Bebauungsplanverfahren „Beim Kinderhaus IV“

Verfahrensschritt: Aufstellungsbeschluss

1. Stellungnahme der Öffentlichkeit und Abwägungsvorschlag

Skizze 1:

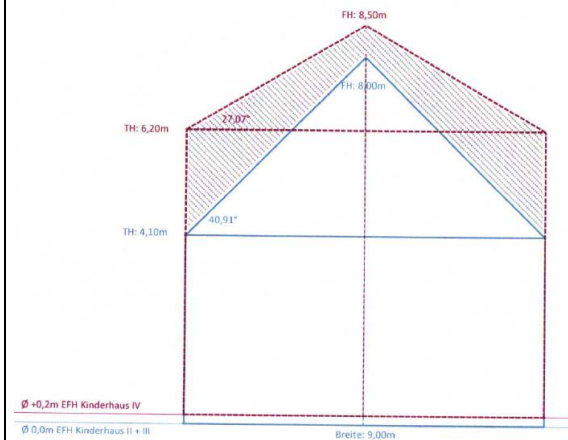
Um unseren Belangen als bestehende Anlieger hinsichtlich der Sicht- und Lichtverhältnisse Rechnung zu tragen, ohne die Nutzbarkeit für zukünftige Bauherren spürbar einzuschränken, beantragen wir für die direkt angrenzende Häuserreihe (Bauplatz Nr. 30 bis 36) folgende Anpassungen:

1. Begrenzung der maximalen Gebäudehöhe bei SD/WD auf 8,00 m: Eine Reduzierung um lediglich 50 cm gegenüber dem aktuellen Entwurf.

2. Anpassung der Erdgeschossfußbodenhöhe (EFH).

In Kombination mindern die beiden kleinen Anpassungen die Einschränkung der Sicht- und Lichtverhältnisse merklich und die künftigen Bauherren können trotzdem ein zweigeschossiges Gebäude (SD/WD mit Neigung $\geq 20^\circ$ oder FD) realisieren (s. Skizze 2).

TÖB	Nr.	Eingangsdatum	Stellungnahme	Abwägung und Beschluss-Vorschlag
Bürger 1	1	02.06.2026	Zufahrt über Hohlweg möglich? Gesamtverkehrsaufkommen minimieren; Zufahrt Alpenblick, Verengung der Straße und Kurve auf Höhe Alpenblick 2/1, besteht bereits jetzt täglich Unfallgefahr, Autos müssen oft anhalten bzw. ausweichen, dies erfolgt über den Gehweg, schlechte Sicht auf Gehweg; Planung, ob zukünftige Erschließung Hohlweg möglich ist.	Die Zufahrt über den Hohlweg wurde geprüft und ist in Kombination mit der Landwirtschaft und Naturschutz nicht umsetzbar / gewollt
Bürger 2	2	20.05.2026	Wir wenden uns heute als unmittelbare Anlieger des neuen Baugebiets „Beim Kinderhaus IV“ mit einem gemeinsamen Antrag an Sie. Wir vertreten insgesamt sechs Grundstücke, die direkt an die geplanten Bauplätze 30 bis 36 angrenzen. Zuallererst bedanken wir uns für die Festsetzung der Bebauungsgrenze von 4 m an den betroffenen Grundstücksgrenzen gegenüber der sonst üblichen 3 m. Diesen Schritt wissen wir als Entgegenkommen sehr zu schätzen. Ausgangslage und Motivation Grundsätzlich begrüßen wir auch die Entwicklung unserer Gemeinde und unterstützen die Entscheidung, durch eine zweigeschossige Bauweise zeitgemäßen und flächeneffizienten Wohnraum zu schaffen. Dennoch ergibt sich für uns als Bestandsanlieger durch die neuen Festsetzungen eine erhebliche Einschränkung der Sicht- und Lichtverhältnisse auf der Westseite. Im aktuellen Entwurf des Bebauungsplans sind eine Traufhöhe von 6,20 m und eine Firsthöhe von 8,50 m vorgesehen. In Kombination mit einer erhöhten Erdgeschossfußbodenhöhe (EFH) von ca. 0,2 m gegenüber dem Bebauungsplan Kinderhaus II + III, führt dies zu einer massiven optischen Dominanz der neuen Bebauung gegenüber unserem Bestand (s. Skizze 1). Unser Antrag Um unseren Belangen als bestehende Anlieger hinsichtlich der Sicht- und Lichtverhältnisse Rechnung zu tragen, ohne die Nutzbarkeit für zukünftige Bauherren spürbar einzuschränken, beantragen wir für die direkt angrenzende Häuserreihe (Bauplatz Nr. 30 bis 36) folgende Anpassungen: 1. Begrenzung der maximalen Gebäudehöhe bei SD/WD auf 8,00 m: Eine Reduzierung um lediglich 50 cm gegenüber dem aktuellen Entwurf.	Für das gesamte Baugebiet werden für eine Abweichung der EFH zur im BPlan vorgegebenen anstatt +- 30 cm nun +-25 cm festgesetzt. Die maximale Firsthöhe bei den Parzellen 30 bis 36 wird um 25 cm, auf 8,25 m reduziert
